**CCR-VIA -- COMITATO DI COORDINAMENTO REGIONALE PER LA VALUTAZIONE D'IMPATTO AMBIENTALE**

**Giudizio n° 4238**                      **Del**                      **07/05/2024**  
**Prot. n° 24/0052921**                      **Del**                      **09/02/2024**

**Ditta Proponente:** GRANITO FORTE S.P.A.

**Oggetto:** Eliminazione di impianti esistenti con emissioni in atmosfera ed inserimento di nuove linee produttive generanti nuovi punti di emissione in atmosfera

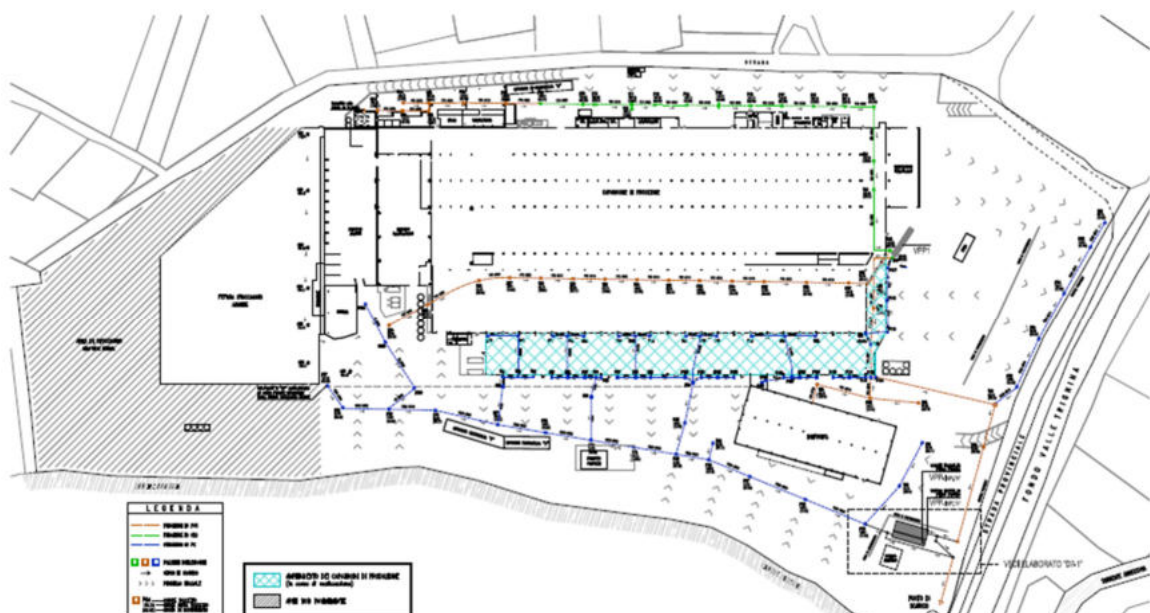
Considerato che all’interno dello SPA viene dichiarato che “L’azienda attualmente non genera (e non genererà allo stato di progetto) scarichi idrici di origine industriale o domestica” mentre nell’elaborato D5-1 “Planimetria dell’impianto con rete di raccolta acque piovane” viene indicato uno scarico “S1”;

- 1. Descrivere la gestione delle acque di scarico in riferimento anche ad eventuali punti di immissione in acque superficiali e/o suolo e/o strati superficiali del sottosuolo;**
- 2. Produrre una valutazione previsionale di impatto acustico che riguardi le modifiche oggetto di valutazione, accompagnata da misure fonometriche aggiornate che testimonino il rispetto dei limiti nello stato di fatto.**
